**Корректурa к карте реки Волхов  
издания 2013 г. по состоянию на 10 мая 2018 года**

**10 мая 2018 г.**

Лист 53

Вклейка № 1 Лист 53

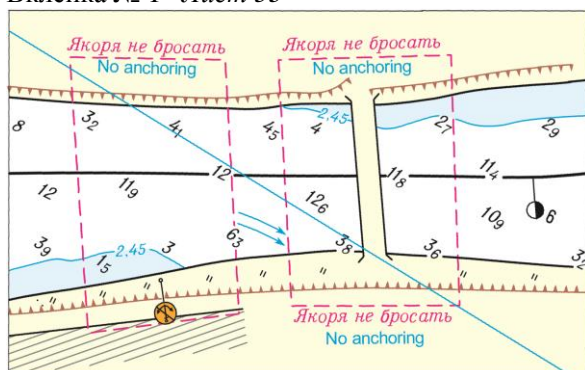
6,7-5,9 км

Поместить вклейку № 1.

Раздел «Мост» заменить на вклейку № 2.

Вклейка № 2 Лист 53

**МОСТ (в стадии реконструкции)** автодорожный расположен на 6,2 км, имеет семь пролетов, из которых третий от правого берега является судоходным. Ширина судового хода в пролете 40,0 м, высота пролета в пределах судового хода 14,85 м от проектного уровня и 13,13 м от расчетного.
